CT/D – 0774

Com os nossos renovados cumprimentos, e em resposta à Folha de Rotina nº 186/2021-DILIC, processo administrativo nº E 047464/2020, referente ao Sistema de Esgotamento Sanitário (SES) Lagoa da Conceição, apresentamos os esclarecimentos solicitados:

III) Projeto executivo de contenção em muro de solo reforçado com face verde, QUADRATUM (Item 1 da Tabela 1)

Figura 1: assentamento das geofomas em 16/06/2021.

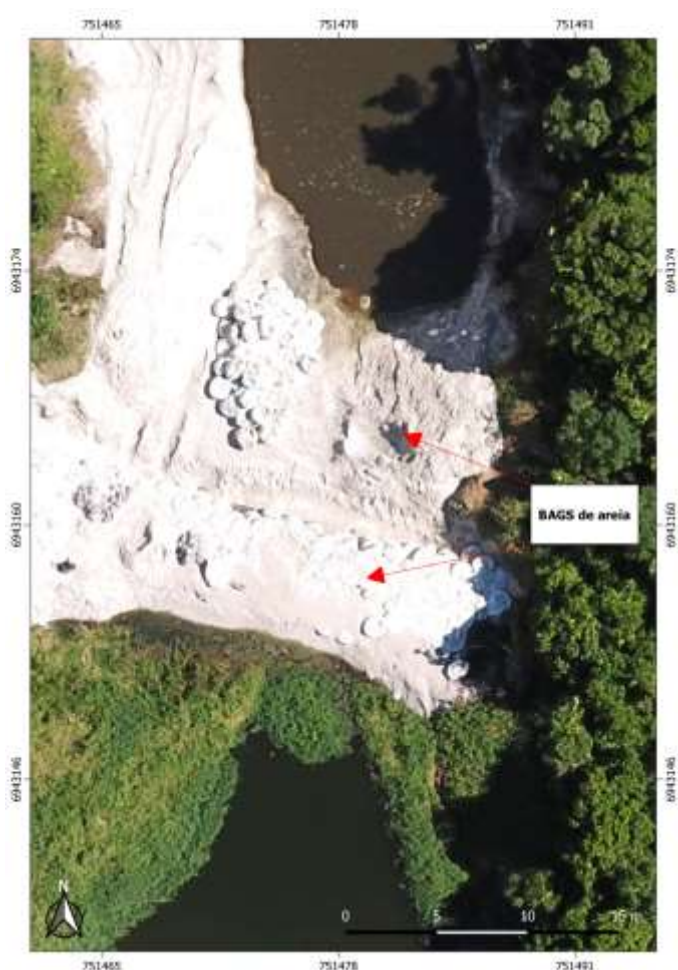
Quanto às ações emergenciais, destaca-se que está sendo finalizado o assentamento das geofomas (bags), na base e cantos da estrutura da LEI, entre as lagoas A e B, para auxiliar na estabilidade do barramento (Figuras 1 e 2) e também a execução das intervenções operacionais na LEI indicadas no **Item 11 da Tabela 1** e autorizada pela FLORAM no Ofício nº 552/2021-DILIC.
